Onderwerp Veghels Buiten deelgebied Erpseweg 1^e herziening

U hebt de Veiligheidsregio Brabant Noord in de gelegenheid gesteld om te reageren op het bestemmingplan *Veghels Buiten, deelgebied Erpseweg Zuid, 1e herziening*. Het plangebied ligt binnen het invloedsgebied van de Erpseweg waarover in beperkte mate vervoer van gevaarlijke stoffen plaats vindt en deels binnen het invloedsgebied van de hoge druk aardgasleiding Z-542-01. Omdat de ruimtelijke ontwikkeling plaatsvindt in het invloedsgebied van deze risicobronnen dient conform het groepsrisico te worden verantwoord.

Figuur 1 ligging bouwblokken t.o.v. invloedgebied gasleiding

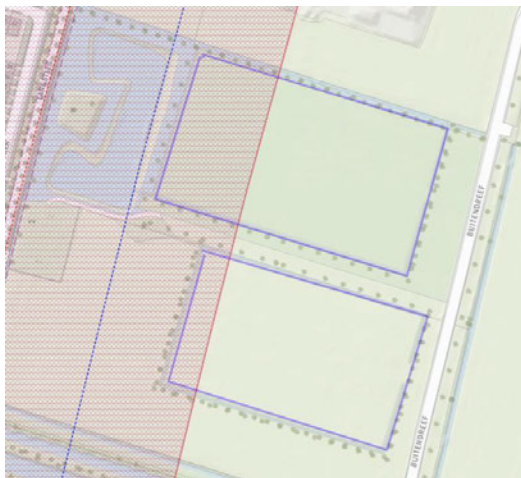
- a) In de beschrijving over de mogelijkheden zelfredzaamheid (p39) staat dat iedereen in het plangebied als gevolg van de hoge hittestaling als gevolg van een fakkelbrand zal komen te overlijden.
Dit vraagt om enige nuance. Het overgrote deel van de bouwvlakken valt buiten het invloedsgebied van de gasleiding¹. De woningen bieden bescherming tegen de hoge hittestraling. De woningen binnen het invloedsgebied zullen echter ontbranden waardoor de aanwezigen zullen moeten vluchten waardoor zij buiten aan de hoge hittestraling bloot gesteld worden en daardoor met letaal en/of ernstige letsel geconfronteerd zullen worden. Door te vluchten in de schaduw van objecten kan dit risico worden beperkt.
Ergo: er kunnen als gevolg van een fakkelbrand mensen komen te overlijden echter dit betreft niet iedereen aanwezig in het plangebied.
